Capitolo 5 Quadro di riferimento ambientale

5.1 Considerazioni generali sul Monitoraggio Ambientale

Le osservazioni che seguono sono state fatte sui contenuti del documento di carattere generale "Linee guida per il Monitoraggio Ambientale" (rif. *MAM-GEN-003-R.pdf*).

5.9.2.2 Le acque e la loro gestione

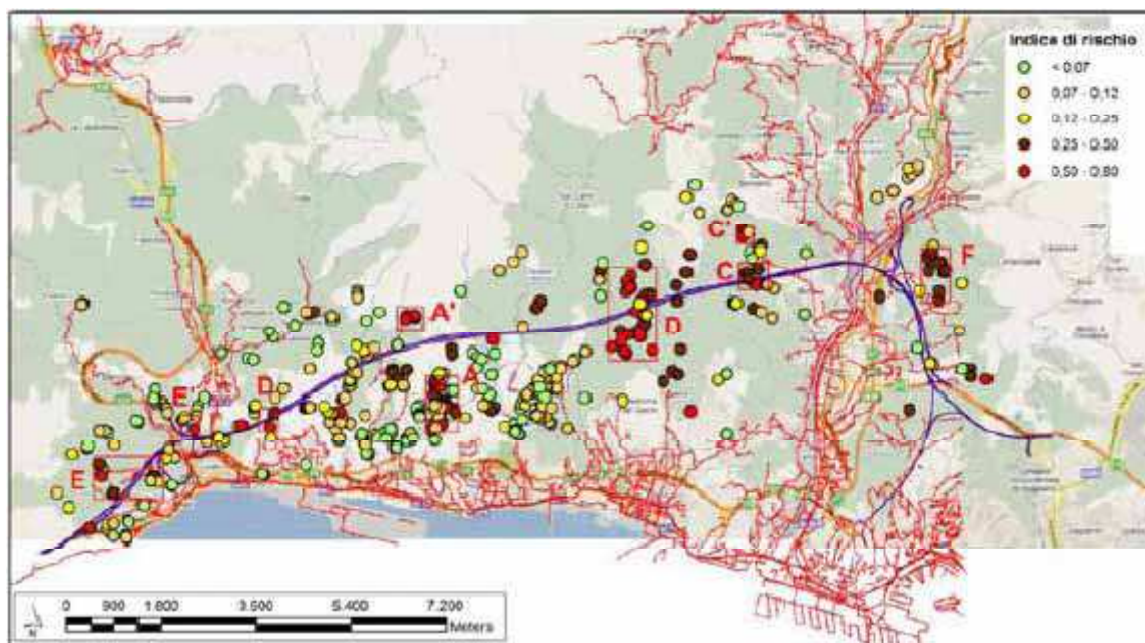
Cito, da Autostrade, in riferimento alla gestione delle acque in area di cantiere: "... si prevede il riutilizzo delle acque reflue industriali e meteoriche trattate mentre per le acque depurate in esubero, per le acque provenienti dai versanti si prevede **lo scarico nei recettori esistenti.**"

Mentre, più avanti (pag 104, tabella 4-32) si cita, oltre alla modifica del regime dei punti d'acqua, anche la modifica della qualità delle acque sotterranee.
